Groupe permanent d'experts pour les équipements sous pression nucléaires

Opérations de remise en conformité du couvercle de cuve destiné au réacteur EPR de Flamanville 3

Synthèse du rapport – séance du 14 septembre 2011

Figure 2 : schéma d'une soudure d'adaptateur

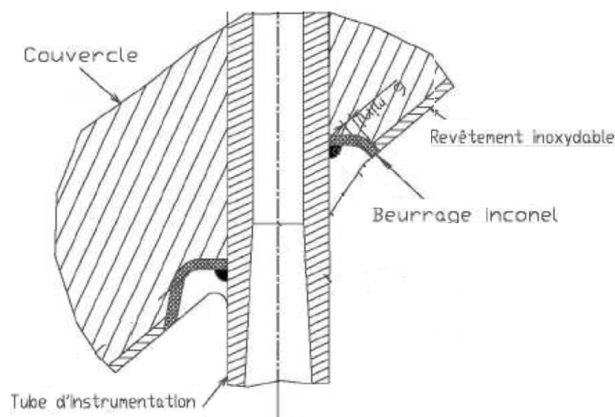
Lors de la mise en œuvre de cette réparation, AREVA a détecté un deuxième écart : l'épaisseur de la couche de métal située sous les soudures, appelée beurrage (voir figure 2), était insuffisante au niveau d'environ 50 soudures. Cet écart concerne également des meulages réalisés au cours de la fabrication initiale du couvercle.

Ces mesures dimensionnelles ont mis en évidence une épaisseur résiduelle de beurrage inférieure à l'épaisseur minimale requise. La garantie d'une épaisseur de beurrage suffisante est en effet nécessaire pour rester dans le domaine de qualification de la soudure, qui garantit sa qualité de réalisation. Lorsque des soudures sont réalisées sur un beurrage d'épaisseur insuffisante, il est possible de générer des fissures dans le métal de base du couvercle de la cuve, sous le beurrage. Une réparation et un contrôle approfondi des beurrages concernés sont donc nécessaires.

- l'élimination de l'ensemble des adaptateurs et des soudures ;
- le meulage des beurrages d'épaisseur insuffisante ainsi que des deux premiers millimètres de métal sous ce beurrage ;
- la réalisation de nouveaux beurrages ;
- la réalisation d'un traitement thermique pour détensionner les soudures réalisées ;
- le remplacement des anciens adaptateurs par de nouveaux adaptateurs ;
- le soudage de ces adaptateurs, après mise en place de mesures correctives prenant en compte le retour d'expérience tiré de l'observation d'indications dans les soudures initialement réalisées.

Figure 3 : déformation du couvercle lors de la fabrication

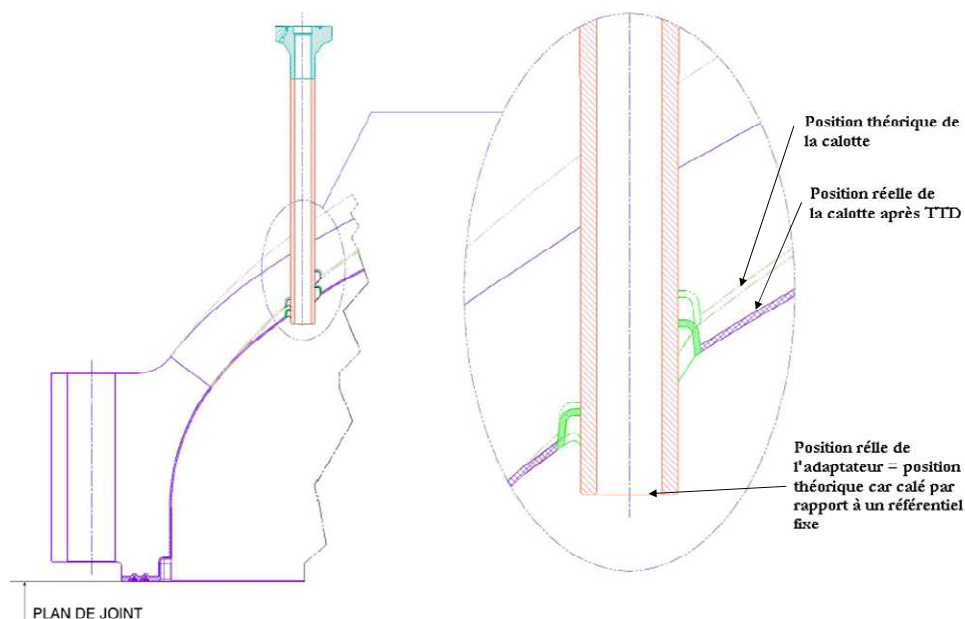
L'analyse de cet écart a montré que les légères déformations du couvercle au cours de sa fabrication, lors du soudage des deux parties principales du couvercle et du traitement thermique¹ qui suit (voir figure 3) n'avaient pas été prises en compte pour l'utilisation des gabarits, ce qui a conduit à un meulage trop profond.
